Wyjaśnienia treści SWZ oraz zmiana treści SWZ

Dotyczy: postępowania o numerze referencyjnym Z1/02/ESC/2024 prowadzonego w trybie przetargu nieograniczonego na wykonanie przedsięwzięcia pn. „Przebudowa systemu ciepłowniczego miasta Ozimek poprzez zabudowę wysokosprawnej kogeneracji i dostosowanie do warunków systemu efektywnego”:

Zadanie częściowe nr 1 - zabudowa układu wysokosprawnej kogeneracji z zastosowaniem silnika spalinowego gazowego – kotłownia gazowa Plac Wolności 8 w Ozimku.”

Na mapie zostały pokazane wyniki analizy akustycznej.

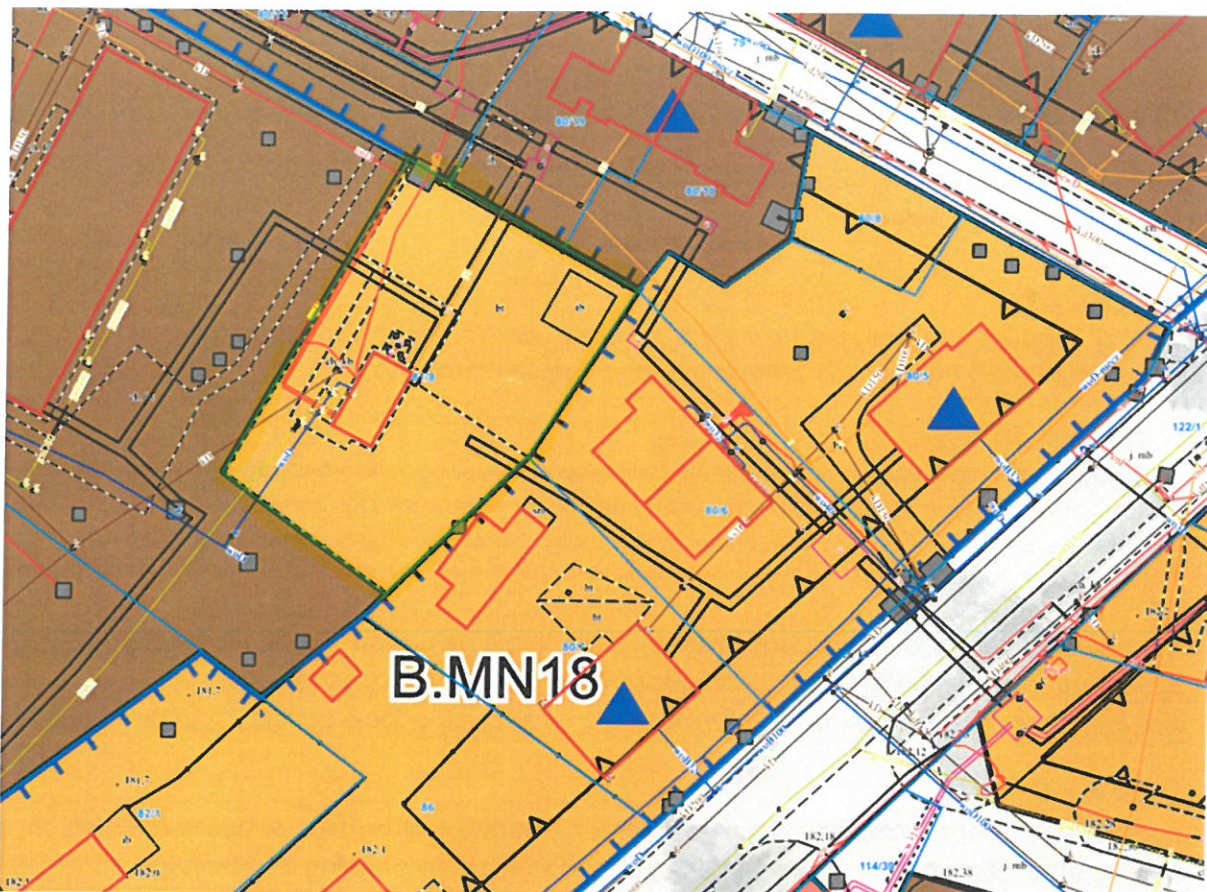
“Prosimy o potwierdzenie, że należy uzyskać poziom hałasu 40 dB zgodnie z mapą dołączoną do analizy a nie na granicy działki.”

Wraz z informacją o przekroczeniu (1,4 dB) mieszczącym się w granicy błędu obliczeniowego. Przekroczenie, o którym jest mowa w analizie odnosi się do punktu znajdującego się przy budynku.

Spełnione są wymagania normowe przy jednorodzinnej zabudowie mieszkaniowej e16 - e17 plac Wolności 1 i e110 plac Wolności 8 oraz wielorodzinnej zabudowie mieszkaniowej e11 - e13 i e14 - e15 plac Wolności 6 dla pory dziennej i nocnej oraz przy jednorodzinnej zabudowie mieszkaniowej e18 - e19 plac Wolności 8 dla pory dziennej, przekroczone są wymagania normowe przy jednorodzinnej zabudowie mieszkaniowej e18 - e19 plac Wolności 8 dla pory nocnej określone obwieszczeniem Ministra Środowiska z dnia 15 października 2013 r. „W sprawie ogłoszenia jednolitego tekstu rozporządzenia Ministra Środowiska w sprawie dopuszczalnych poziomów hałasu w środowisku” (Dz.U. z dnia 22 stycznia 2014 r. poz. 112). Przekroczenie wynosi 1,4 dB dla pory nocnej, co mieści się w granicach błędu obliczeniowego

c) Analiza akustyczna jest realizowana na podstawie wyników pomiarów, w tym tła hałasu, znajomości właściwości planowanych do stosowania urządzeń i materiałów, w tym materiałów budowlanych a następnie jest sporządzana analiza obliczeniowa stanu przyszłego - prognozowanego. Podany w operacie akustycznym poziom błędu jest błędem metody obliczeniowej przeprowadzonych badań symulacyjnych.

Wykonawca na etapie doboru oferowanych przez siebie urządzeń oraz rozwiązań technicznych będzie prowadził własne analizy symulacyjne (obliczeniowe) celem zachowania wymaganych dopuszczalnych wartości emisji.

Po zrealizowaniu inwestycji Wykonawca wykona pomiary poziomu dźwięku A w środowisku rzeczywistym zewnętrznym z zastosowaniem swoich narzędzi pomiarowych spełniających aktualne wymagania konstrukcyjne i pomiarowe.

Należy uzyskać poziom hałasu 40 dB zgodnie z mapą dołączoną do analizy.

Zamawiający dopuszcza zmianę pozwolenia na budowę w wyniku zastosowania własnych rozwiązań z zastrzeżeniem, że wykonanie i zatwierdzenie projektu zamiennego spoczywać będzie po stronie Wykonawcy i nie wpłynie na przesunięcie terminu zakończenia realizacji .
